## Avis de la Mission régionale d'autorité environnementale de la région Nouvelle-Aquitaine sur un projet de parc photovoltaïque au sol à Nicole (47)

n°MRAe 2020APNA80

dossier P-2020-9932

**Localisation du projet :** Commune de Nicole (47)  
**Maître(s) d'ouvrage(s) :** Nicole Solaire SARL  
**Avis émis à la demande de l'Autorité décisionnaire :** Préfète du Lot-et-Garonne  
**en date du :** 27 juillet 2020  
**dans le cadre de la procédure d'autorisation :** permis de construire

*Enjeux écologiques et projet (source : pages 80 et 116)*

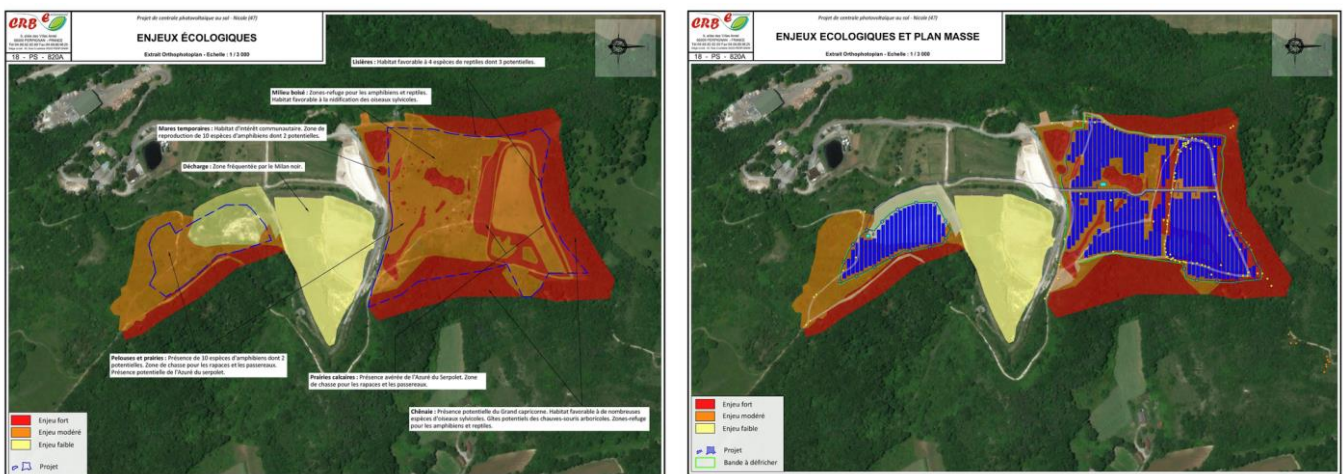
La MRAe relève que le « *projet concerne majoritairement des parcelles naturelles, et une parcelle agricole.* » (page 127). Le site du projet est couvert par deux ZNIEFF. Il est connu pour être l'une des dernières zones relictuelles de coteaux calcaires encore préservé malgré son degré de fermeture et ponctuellement d'artificialisation. Les inventaires écologiques ont confirmé des enjeux écologiques modérés à forts sur la totalité du bloc nord du projet et des enjeux modérés sur environ la moitié du bloc sud selon le dossier, malgré la potentielle sous-évaluation des enjeux écologiques soulignée ci-avant. Par ailleurs, aucun site alternatif n'est présenté dans le dossier.

La MRAe note ainsi que le choix du site du projet mérite d'être mieux justifiée à plusieurs égards :

- **compatibilité avec l'article L. 123-1 du code de l'urbanisme, qui précise que les parcs photovoltaïques peuvent être admis en dehors des espaces urbanisés « dès lors qu'ils [...] ne portent pas atteinte à la sauvegarde des espaces naturels et des paysages » ;**

- **prise en compte des objectifs nationaux de zéro artificialisation nette et de préservation des espaces naturels et agricoles ainsi que de la stratégie régionale concernant les énergies renouvelables, qui prévoit un certain nombre de critères possibles pour l'installation de parcs solaires hors sites délaissés et artificialisés comme l'absence d'impacts sur les espèces protégées ;**

- **justification de la mise en œuvre de la phase d'évitement des impacts écologiques compte-tenu des enjeux pré-identifiés (ZNIEFF), de leur confirmation lors des inventaires de terrain et de l'absence de présentation de site alternatif<sup>16</sup>.**
